女川原子力発電所第2号機 工事計画審査資料	
資料番号	O2-他-F-24-0015_改3
提出年月日	2021年9月1日

# 女川原子力発電所第2号機 地下水位の設定，耐震評価における断面選定 (指摘事項に対する回答)及び 後施工せん断補強筋(CCb工法)の適用性について

2021年9月1日  
東北電力株式会社

3.11地震の検証解析結果と矢板護岸の水平変位実測値の比較

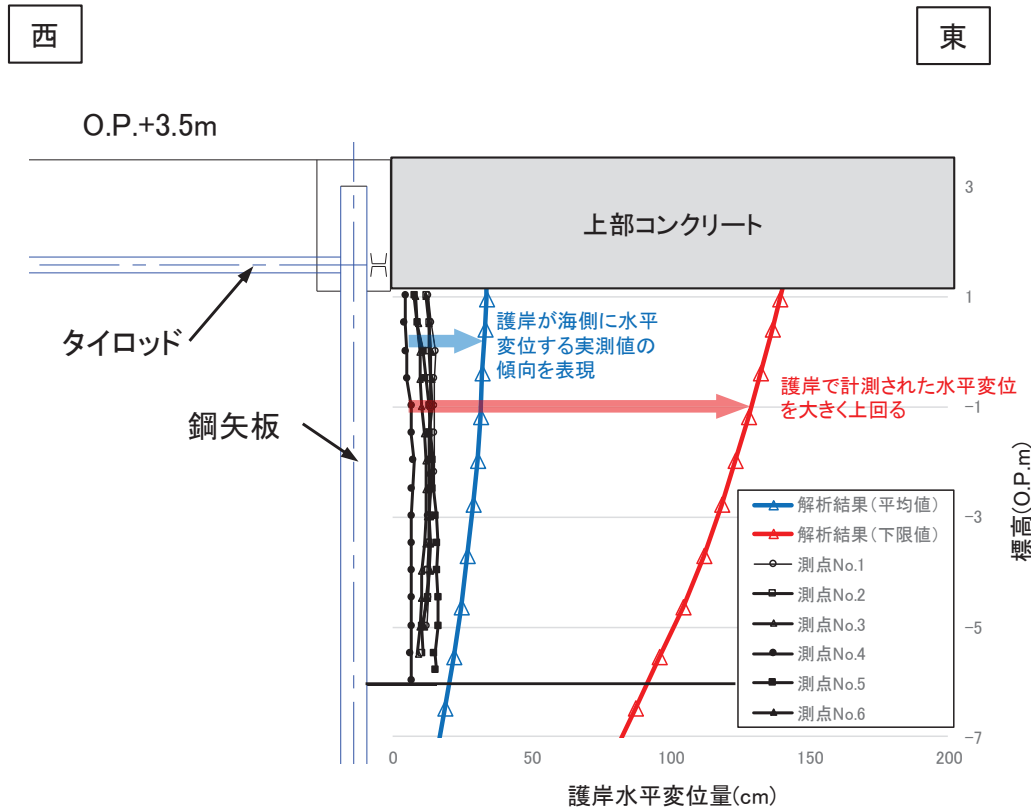
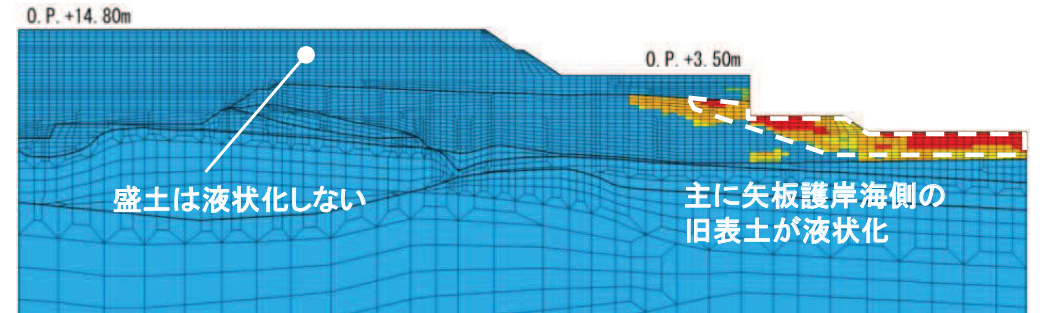
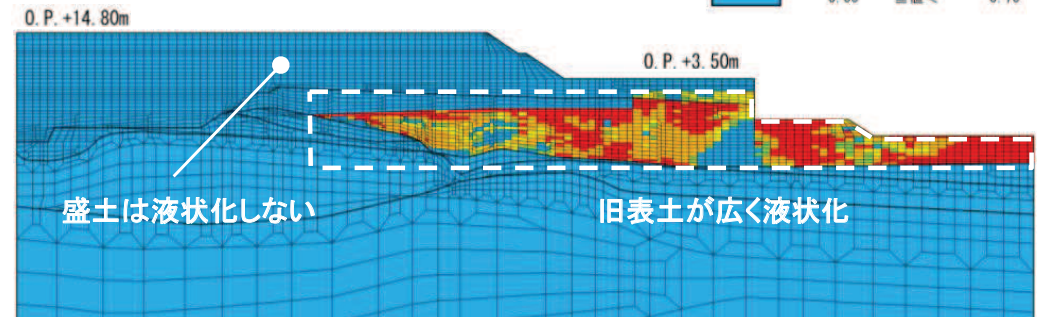
3.11地震後に発電所敷地の護岸で計測された水平変位を踏まえ、有効応力解析の妥当性及び液状化強度特性の保守性について検証し、説明すること。

- ▶ 液状化強度試験の平均値に対する検証解析の結果、海側の旧表土が一部液状化した影響により矢板護岸に水平変位が発生し、地震後に実測された水平変位の傾向を解析上表現できていることから、有効応力解析の妥当性を確認した。
- ▶ 設計に使用した設定である液状化強度試験の下限値に対する検証解析の結果、地下水位以下の旧表土が広く液状化したことにより矢板護岸の水平変位量は実測値を大きく上回ることから、女川の液状化強度特性の設定が保守性を有していることを確認した。

O.P.+14.8m～O.P.+3.5m盤の旧表土はおおむね液状化しておらず、主に矢板護岸より海側の旧表土が液状化している。  
盛土は液状化していない。

O.P.+14.8m～O.P.+3.5m盤の旧表土が広く液状化している。  
盛土は液状化していない。

B-B断面の最大過剰間隙水圧比分布(Ss-D1(++))

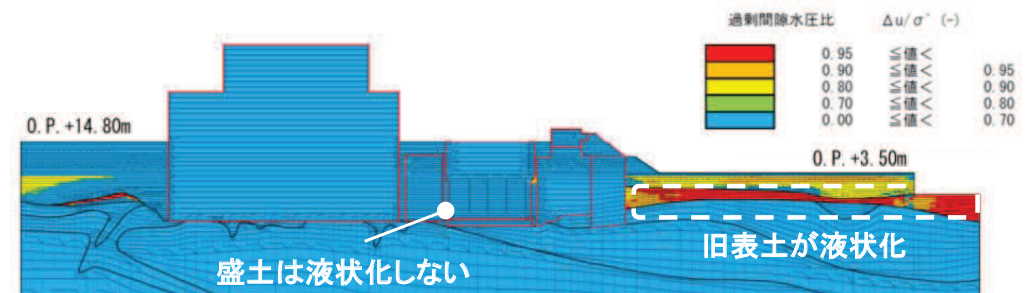
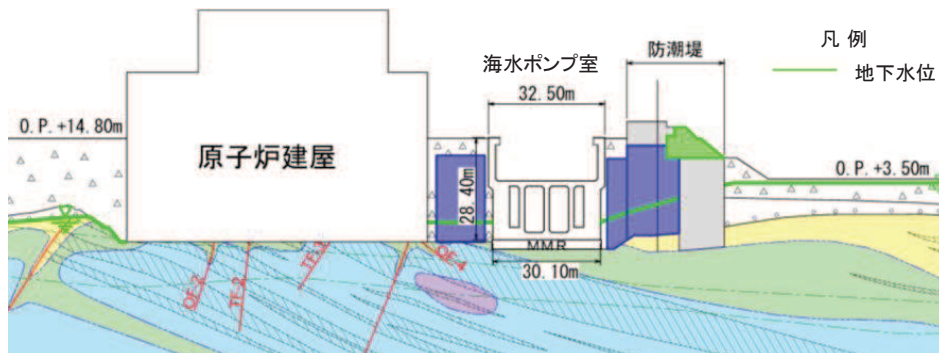
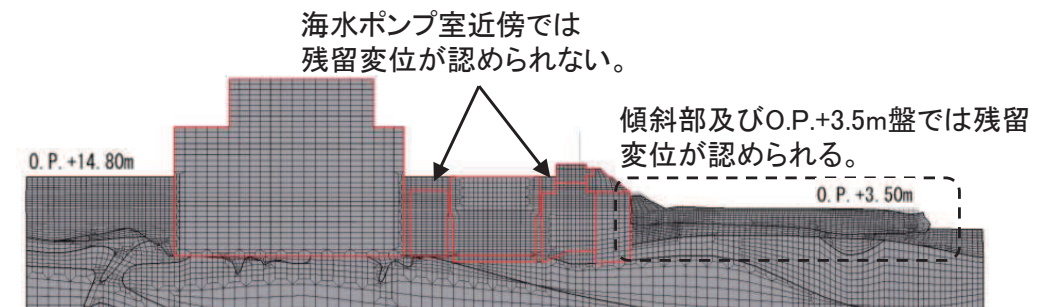
解析手法選定フロー④における液状化等の影響を受けないことを定量的に確認できた施設について、影響を受けなかった要因を分析した上で、評価結果を説明すること。

- 評価対象(1)であるO.P.+3.5m盤の液状化の影響を確認するため、海水ポンプ室を通る防潮堤B-B断面の有効応力解析結果を引用する。
- O.P.+3.5m盤では、旧表土が液状化し、残留変位が認められたが、海水ポンプ室が設置されるO.P.+14.8m盤では、残留変位が認められず、O.P.+3.5m盤の液状化の影響は及ばないと判断した。
- 海側護岸の液状化と斜面の側方流動は、防潮堤の設置及び海水ポンプ室周辺の地盤改良効果により、海水ポンプ室には影響は及ばないと分析した。

B-B断面の有効応力解析による過剰間隙水圧比分布では、傾斜部の下方を含むO.P.+3.5m盤の旧表土が液状化している。海水ポンプ室近傍の盛土は液状化していない。

照査値最大ケースの最大過剰間隙水圧比分布 (断面②)

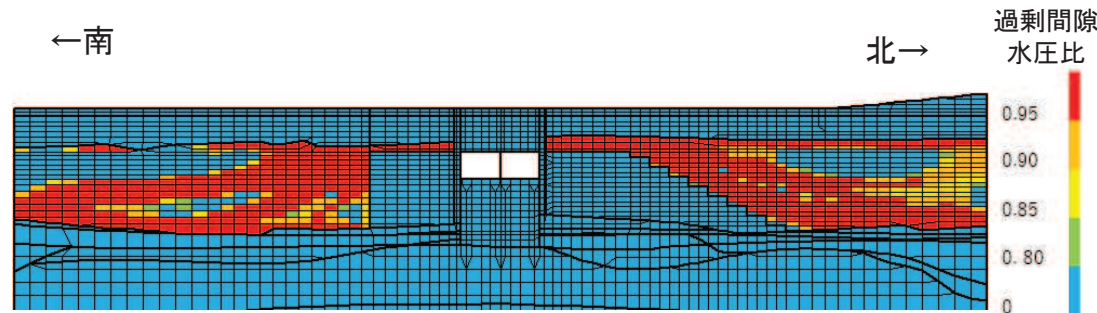
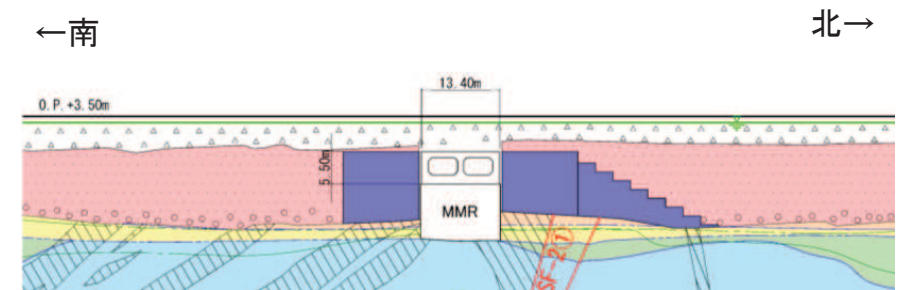
解析手法選定フロー⑤で示す施設について、地盤改良及び後施工せん断補強筋等の効果を踏まえた耐震評価の結果並びに浮上りの評価及び地下水位が低い場合の影響評価の結果を説明すること。

- 取水路(標準部)直線部における有効応力解析の結果, 防潮堤より海側の断面においては, 地下水位以深の旧表土の広範囲に液状化が発生している。地下水位が地表面近傍にあり, 液状化が発生しやすい断面②の最大過剰間隙水圧分布比を下図に示す。
- 構造強度を有すること, 通水機能を有することの確認において, 基準地震動 $S_s$ に対する全応力解析と有効応力解析の照査値を比較すると, 曲げ・軸力系の破壊, せん断破壊の照査とも, ほぼ同等の結果となった。
- 両解析手法において, 曲げ・軸力系の破壊, せん断破壊の照査とともに, 許容限界を下回ることを確認した。

地下水位を基礎版下端レベルとした場合(パターンA)

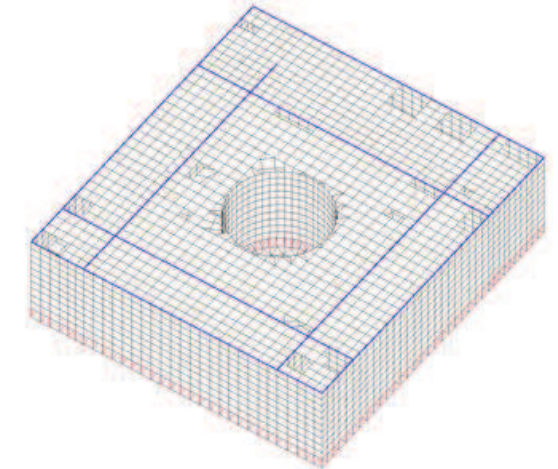
設計用地下水水位を高め設定していることを踏まえ、地下水水位が低い場合の影響を整理して説明すること。

- 原子炉建屋基礎版の評価において、浮力の算定にあたっては、既工認実績も踏まえて、地下水位を基礎版中央レベルに設定している。一方で、浸透流解析の結果は原子炉建屋基礎版よりも低い位置であることから、パターンAとして地下水位を基礎版下端レベルに設定した場合の影響を検討した。
- 検討の結果、鉛直方向上向きの場合では発生値は減少傾向にあり、鉛直方向下向きの場合では発生値は変わらない結果となった。いずれの場合でも発生値は許容限界を下回っており、地下水位の変化が原子炉建屋基礎版が有する耐震性への影響は無いことを確認した。
- なお、接地圧の評価においては、地下水位を考慮しないSRモデルによる地震応答解析結果を用いて評価を行うため、評価結果への影響はない。
